ОТКРЫТОЕ АКЦИОНЕРНОЕ ОБЩЕСТВО
«РОСЖЕЛДОРПРОЕКТ»
ФИЛИАЛ
ИНСТИТУТ ПО ПРОЕКТИРОВАНИЮ
СИГНАЛИЗАЦИИ, ЦЕНТРАЛИЗАЦИИ,
СВЯЗИ И РАДИО
НА ЖЕЛЕЗНОДОРОЖНОМ ТРАНСПОРТЕ
«ГИПРОТРАНССИГНАЛСВЯЗЬ»

У К А З А Н И Е

Шифр ПД67

[О корректировке схем управления
шлагбаумами типа ША.
Изменение № 2 к 410407-ТМП, АПС-04.]

Лист
5И

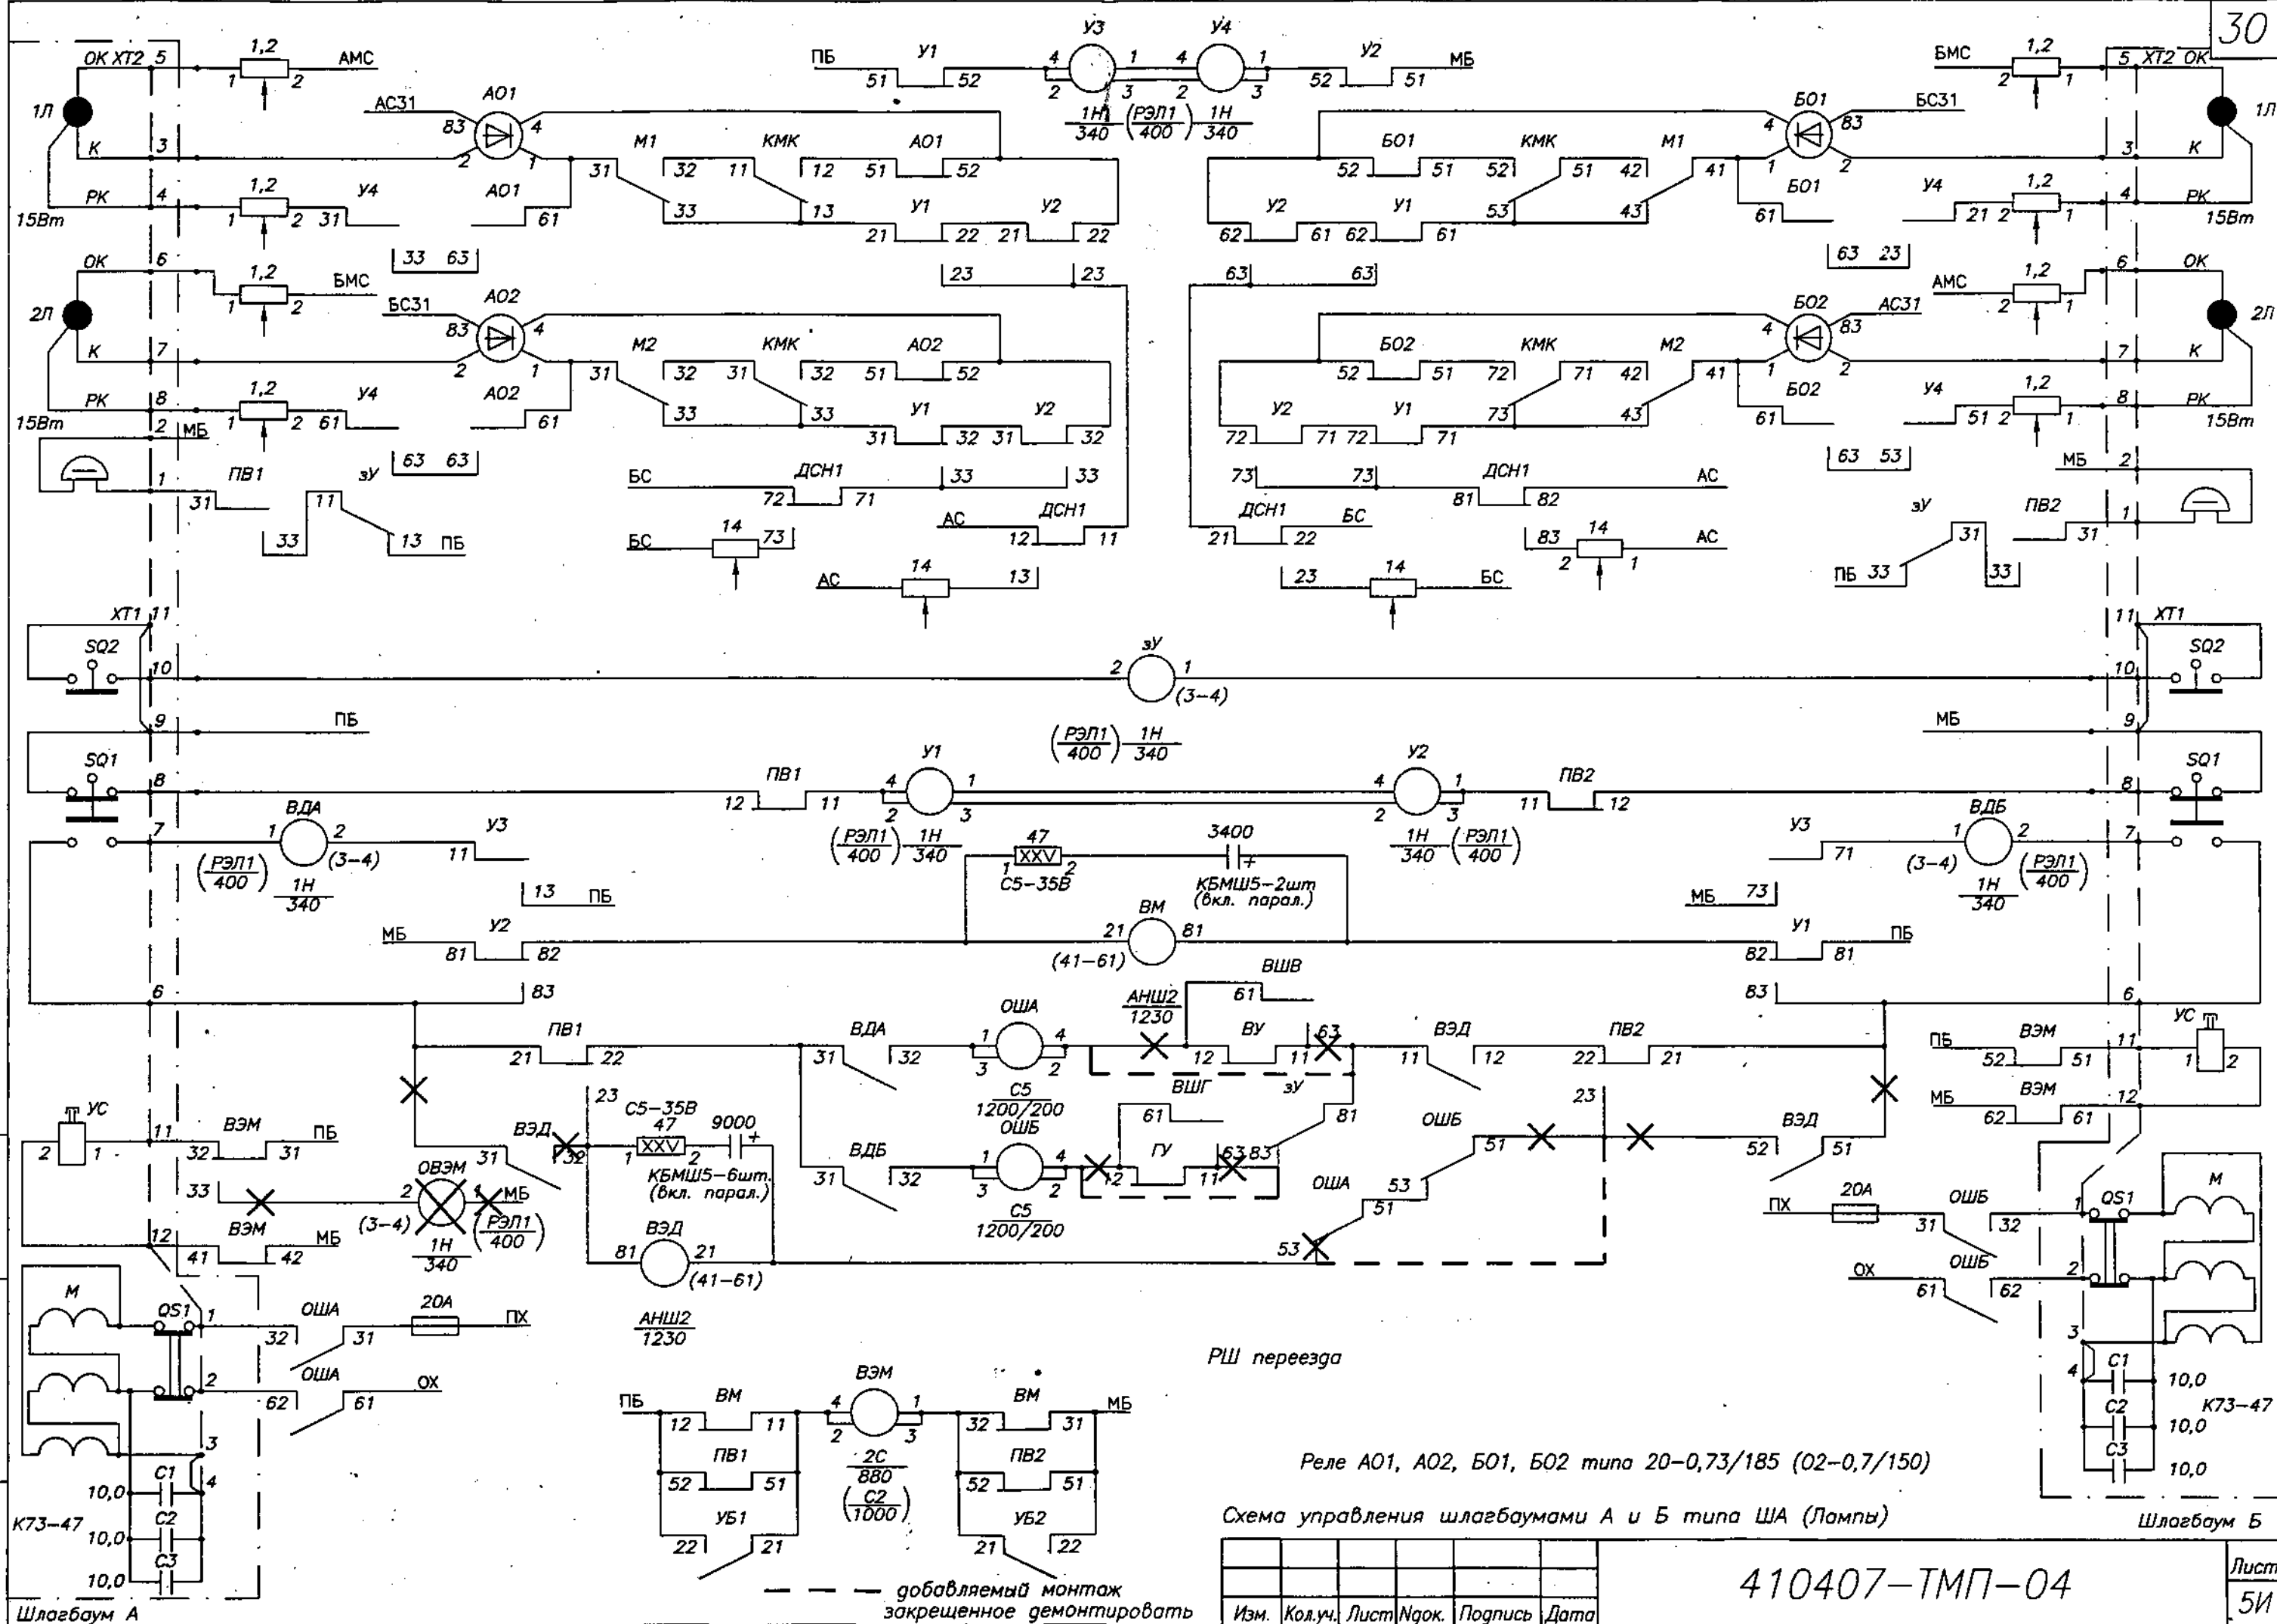
В альбоме 3 «Автоматическая светофорная сигнализация с двигателями постоянного и переменного тока» типовых материалов для проектирования 410407-ТМП «Схемы переездной сигнализации для переездов, расположенных на перегонах при любых средствах сигнализации и связи АПС-04» обнаружено неправильное включение реле ОЩА, ОЩБ и ОВЭМ в схемах управления шлагбаумами А и Б типа ША (см. альбом 3, стр. 30, 31).

Упраздняемый монтаж закрещен, новый монтаж показан пунктиром.

Для устранения указанных недостатков включение этих реле следует выполнять в соответствии с прилагаемыми чертежами.

В альбоме 3 лист 5 на стр. 30 следует заменить на лист 5И, лист 6 на стр. 31 – на лист 6И.
